Vorlage-Nr.: SR074-2015

Beschlussvorlage

6. Änderung B - Plan Nr. 1 "Änderungen im Baufeld 8"
- Aufstellungsbeschluss
- Billigungsbeschluss

6. Änderung B - Plan Nr. 1 "Änderungen im Baufeld 8"

Anlage zum
Antrag auf Änderung von Festsetzungen des Bebauungsplanes Nr. 1 der Stadt Radeberg

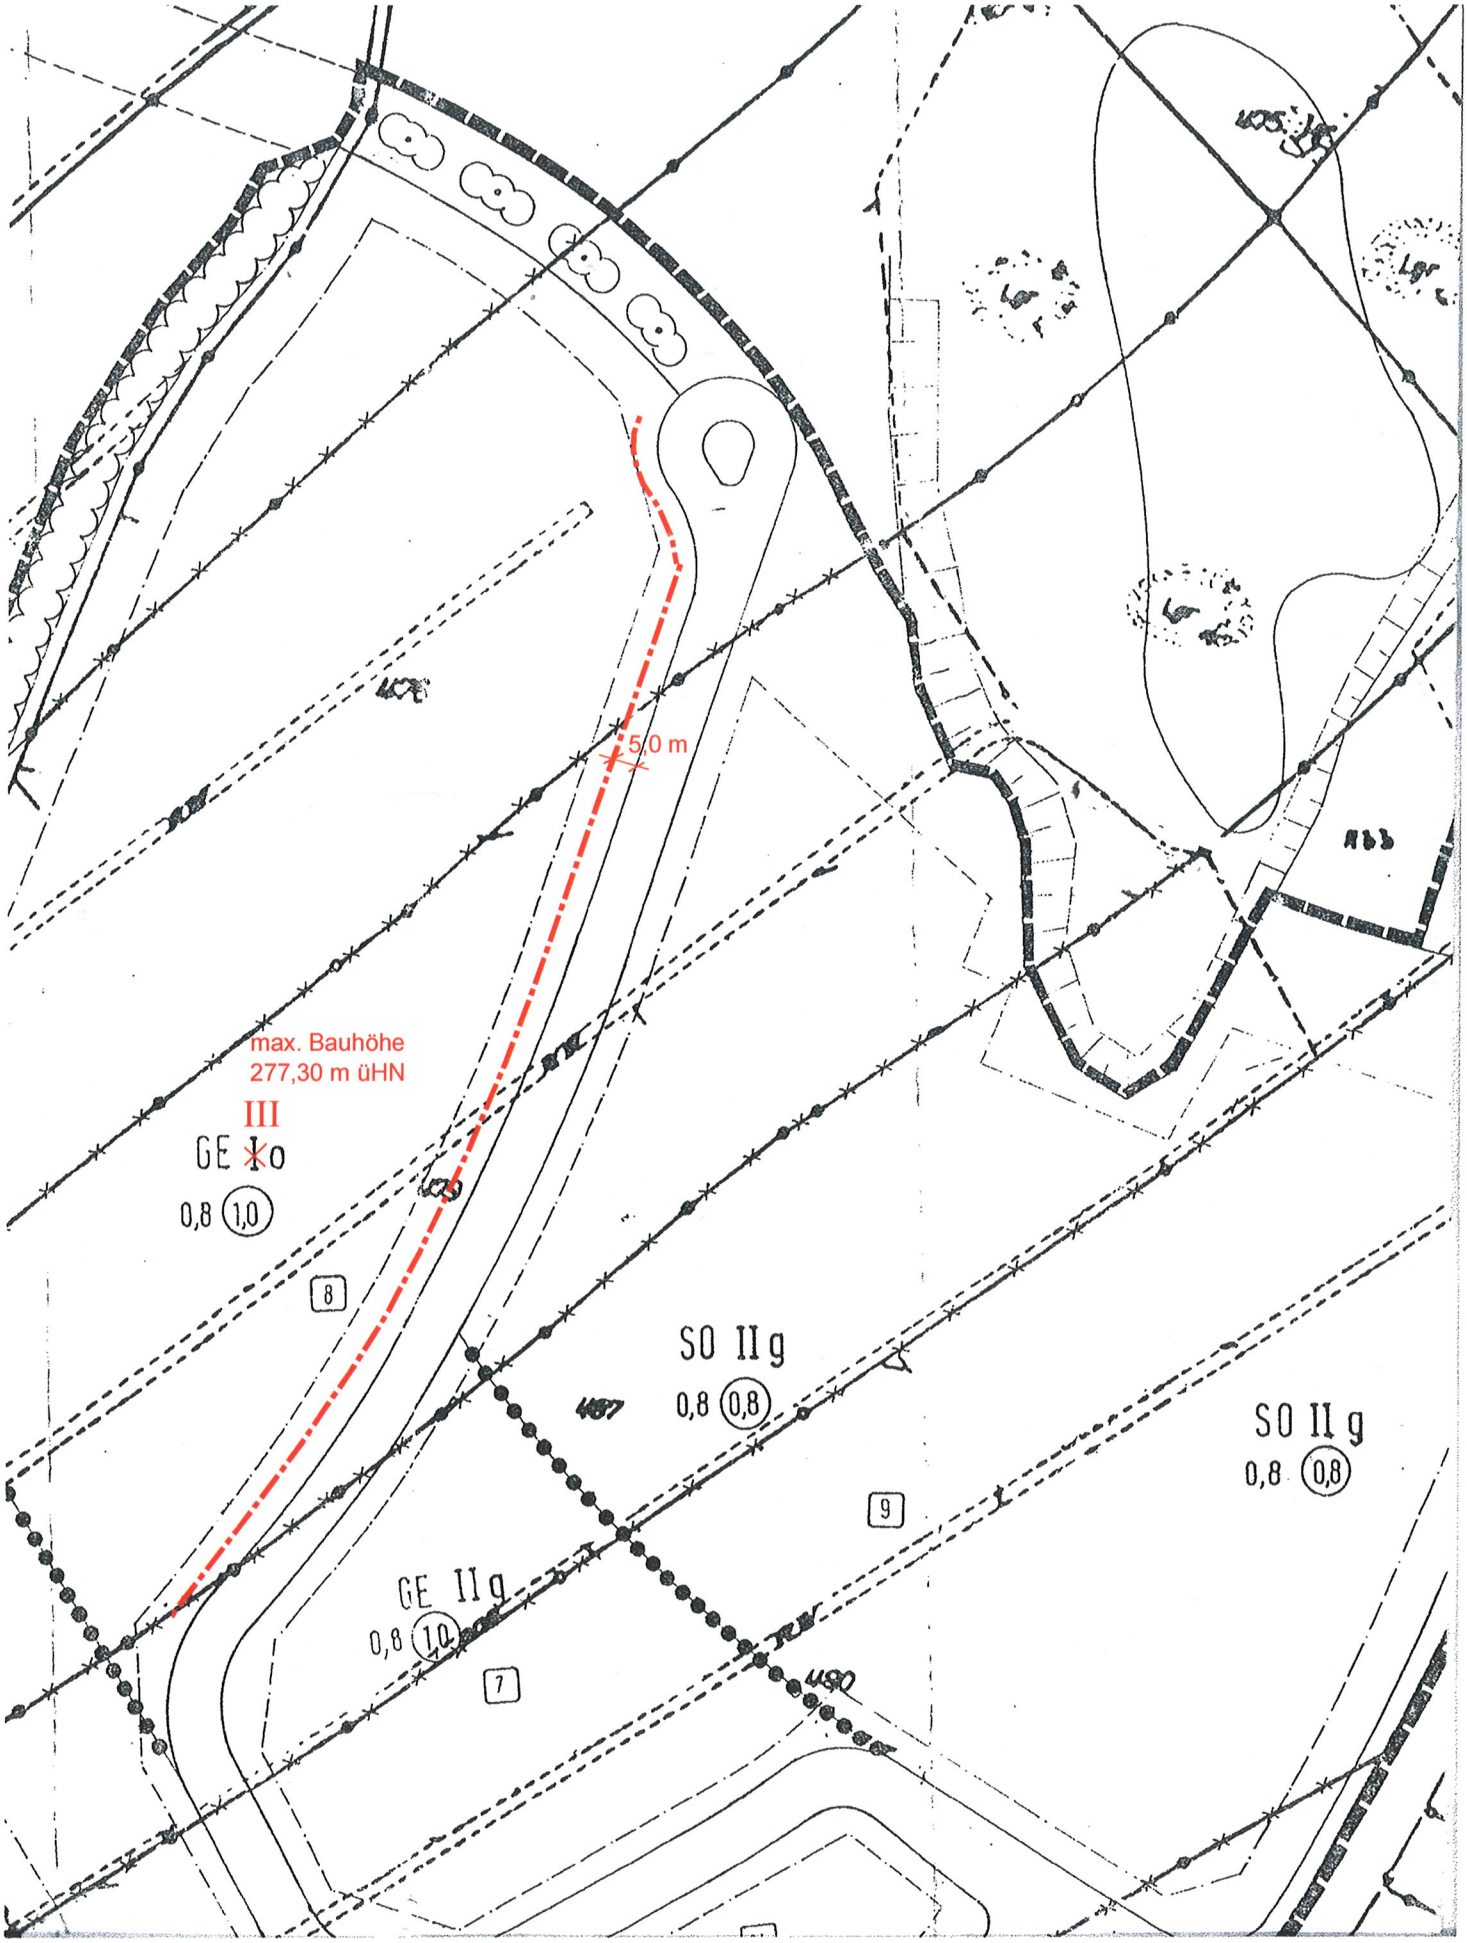
1. Verschieben der straßenseitigen **Baugrenze** (An der Ziegelei) auf einen **Abstand von 5 m** bis zur Flurstücksgrenze (bisher ca. 10 m)

2. **oberen Bauhöhe: 277,30 m üHN** (bisher 272,50 m)

3. **Anzahl der Vollgeschosse: III** (bisher I)

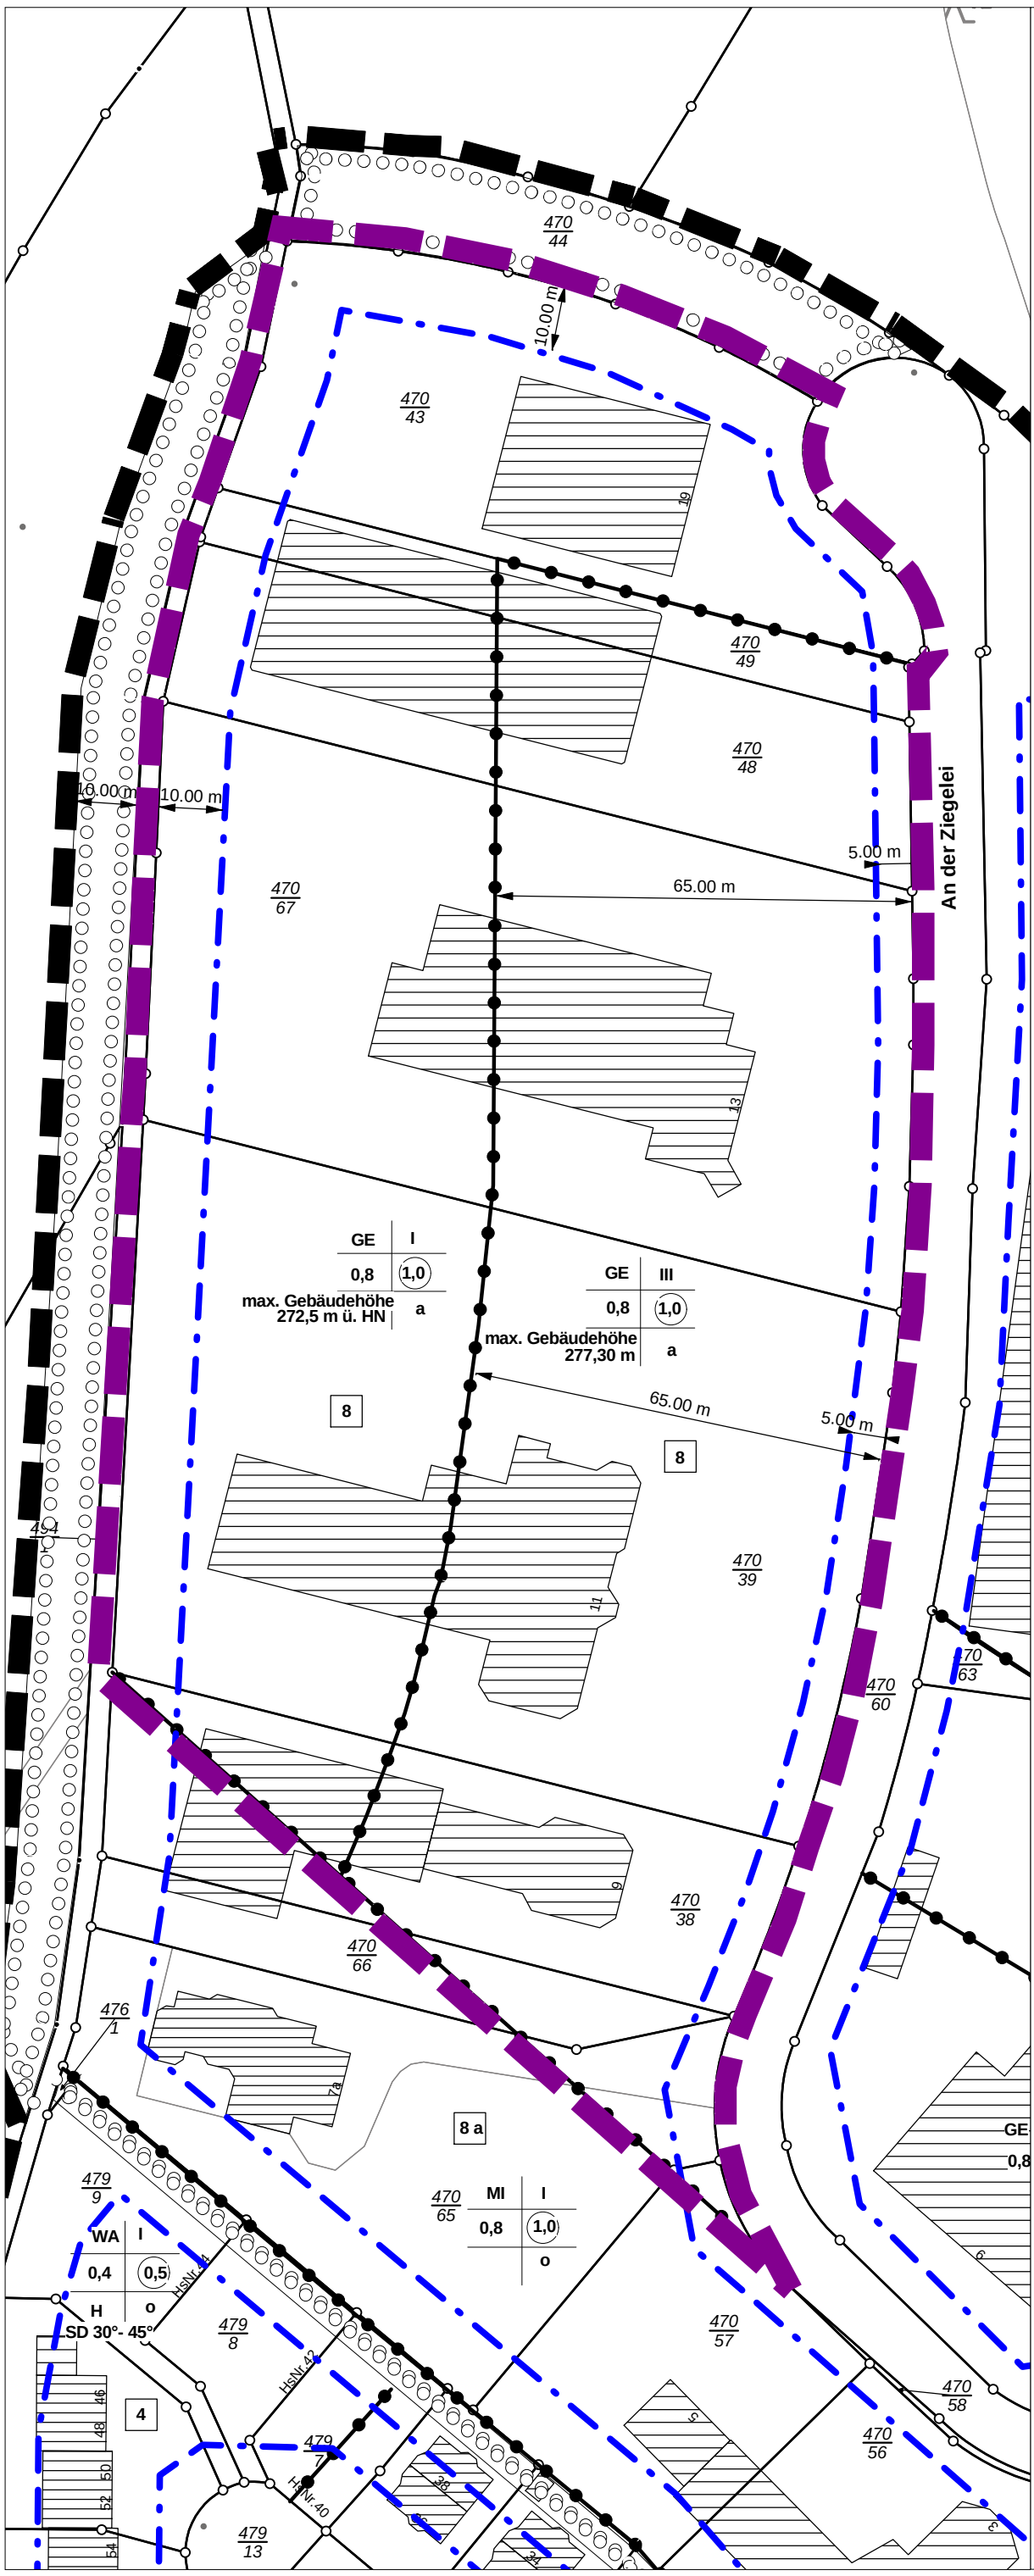
Änderung textlicher Festsetzungen

textliche Festsetzung 4, 3. Satz:

Ersatz von "Die geschlossene Bebauung im westlichen GE - Baufeld (Baufläche 8) entlang des Sommerweges ist parallel zu diesem nicht zulässig" in "Die festgesetzte abweichende Bauweise bedeudet, dass die offene Bauweise angewandt werden soll, aber Gebäudelängen in ost - west - Richtung von > 50 m zulässige sind."

textliche Festsetzung 5:

Textliche Festsetzung 5 entfällt, da die max. zulässigen Gebäudehöhen im Baufeld 8 in der Planzeichnung festgesetzt wurden.
